**ВКЛАДЫШИ ДЕРЕВЯННЫЕ СМЕННЫЕ ГЛУБОКИЕ ДЛИНОЙ ОТ
406 ДО 806 мм, ШИРИНОЙ ОТ 306 ДО 706 мм
ДЛЯ МОДЕЛЬНЫХ ПЛИТ**

**ГОСТ
20167—74**

Изменение № 1 ГОСТ 20167—74 Вкладыши деревянные сменные глубокие для-
ной от 406 до 806 мм, шириной от 306 до 706 мм для модельных плат. Конст-
рукция и размеры

Изменение № 2 ГОСТ 20167—74 Вкладыши деревянные сменные глубокие длиной от 406 до 806 мм, шириной от 306 до 706 мм для модельных плит. Конструкция и размеры.

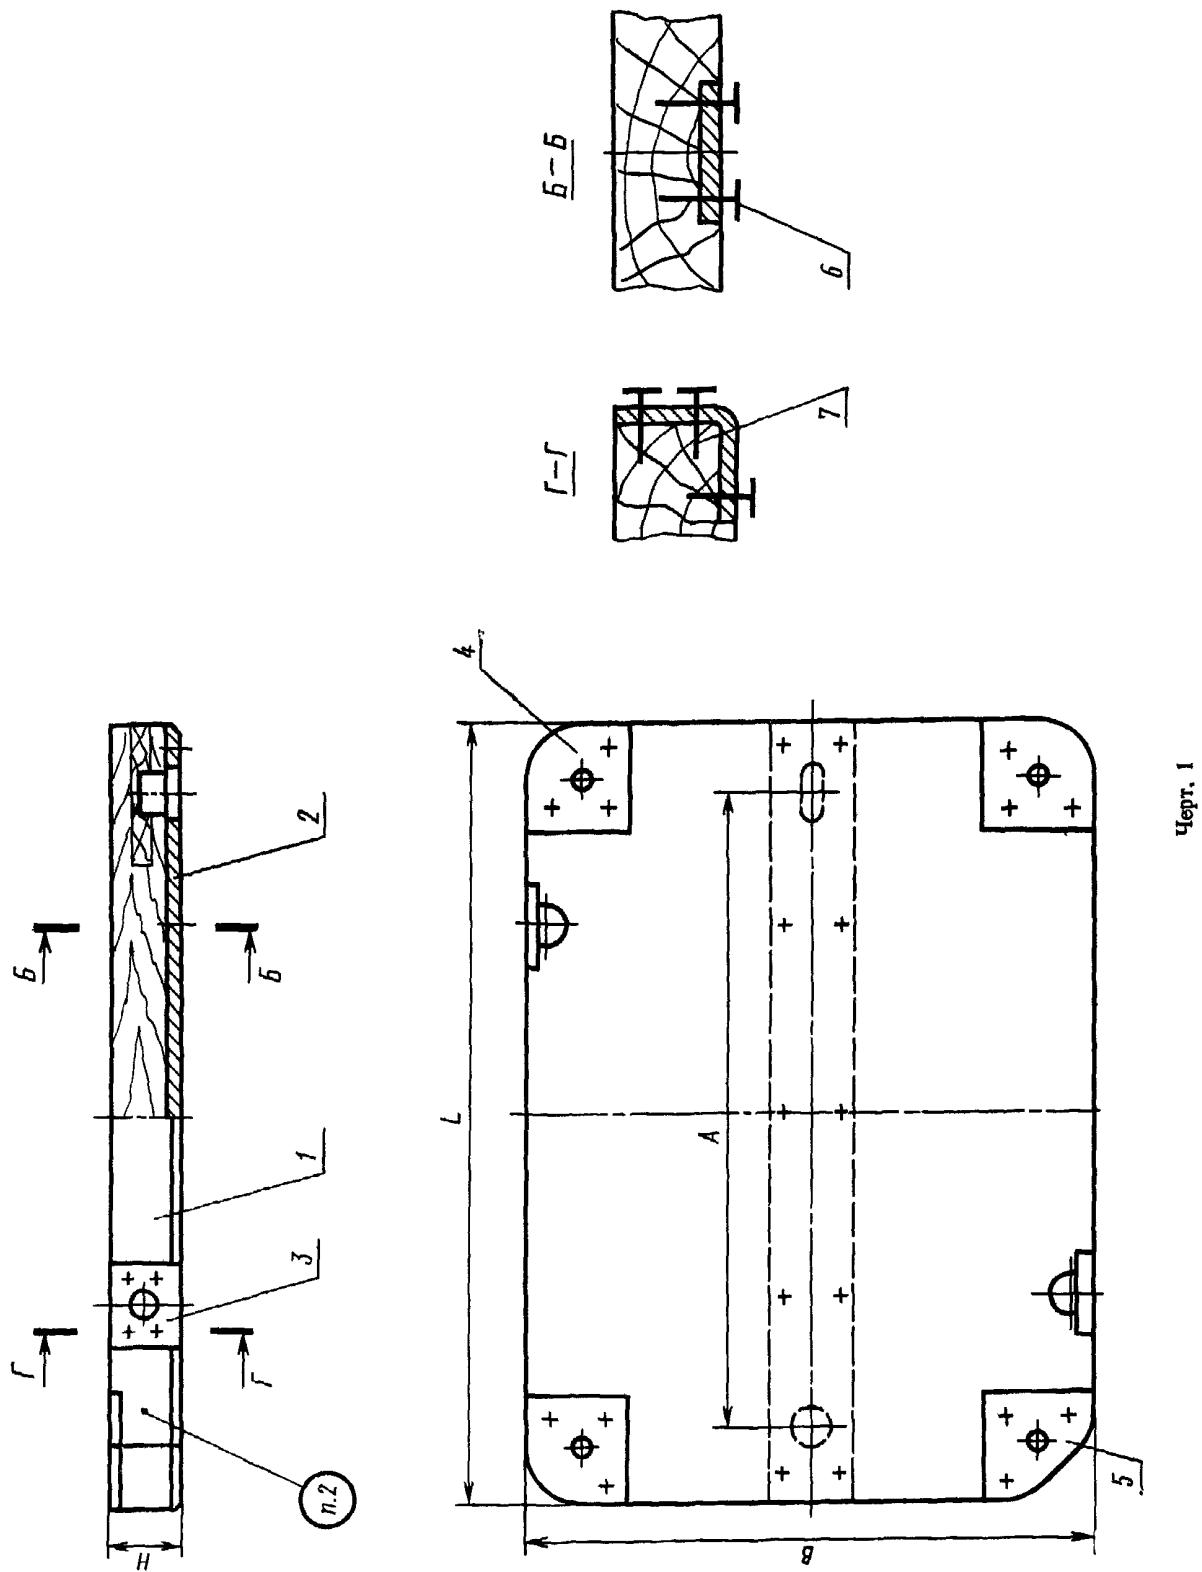
Пункт 1. Таблица 1. Заменить ссылку и обозначения шурупов (поз. 6 и 7):
ГОСТ 1145—70 на ГОСТ 1145—80, A5×35.09.2 на 1—5×35.016, A5×50.09.2 на
1—5×50.016.

Пункты 1, 3. Таблицы 1, 2. Заменить наименование графы: «Теоретическая
масса, кг» на «Масса, кг, не более».

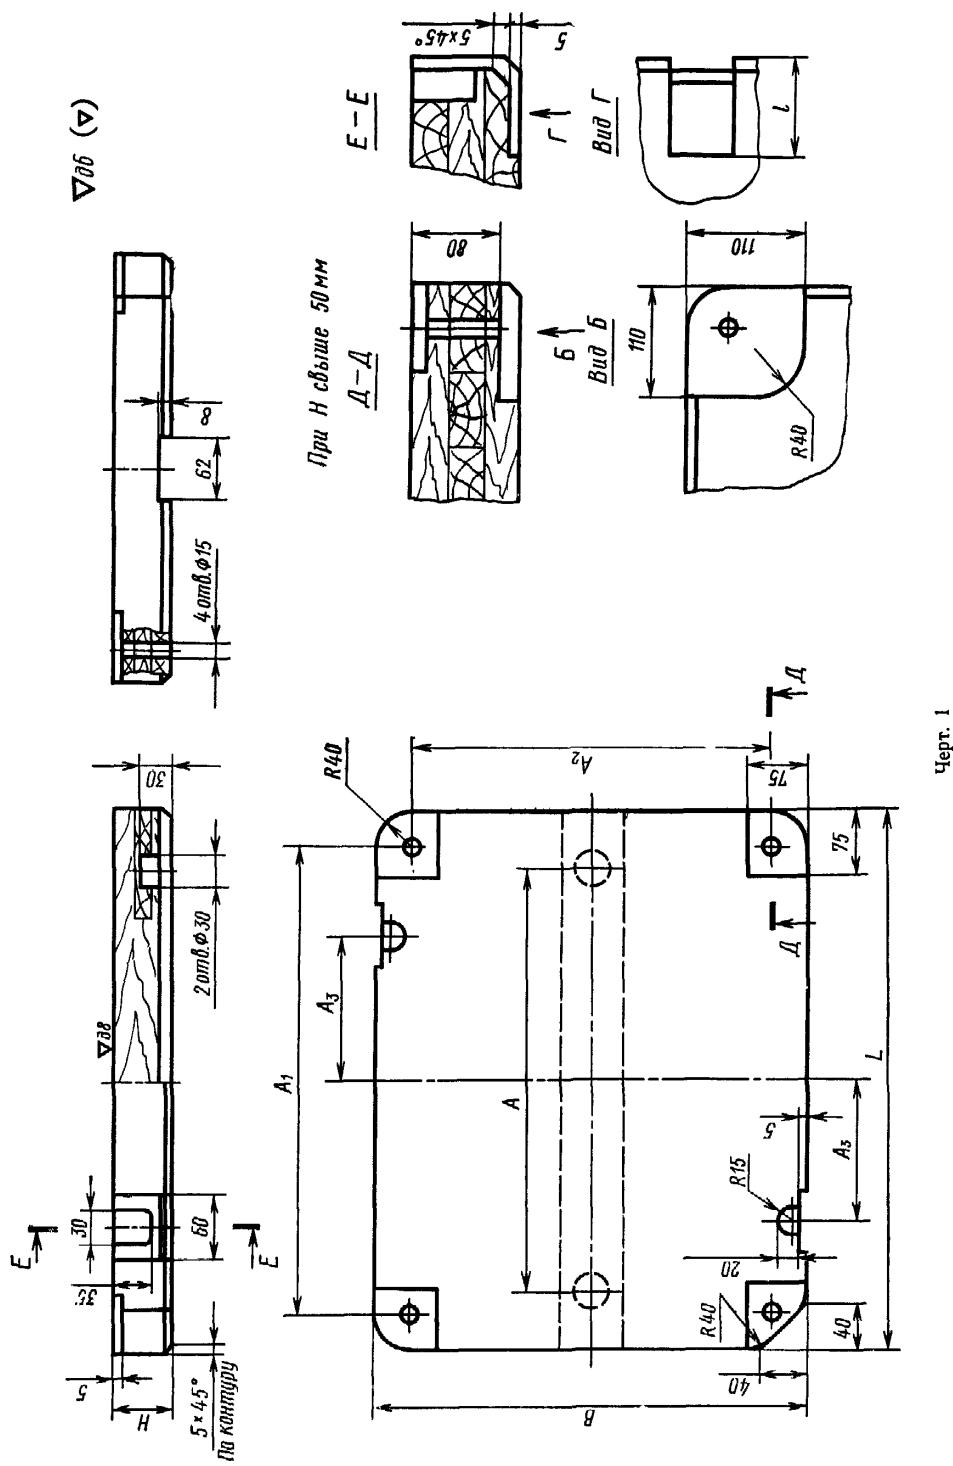
Пункт 3. Чертеж 2. Подрисуточная подпись. Заменить слова: «Черт. 1» на «Черт. 2»; заменить обозначения шероховатости $\nabla \partial \delta$ на $\nabla \partial \delta$ ^{Rz 60} \checkmark .

$\nabla \partial \delta$ (∇) на ∇ ^{Rz 200} \checkmark (\checkmark).
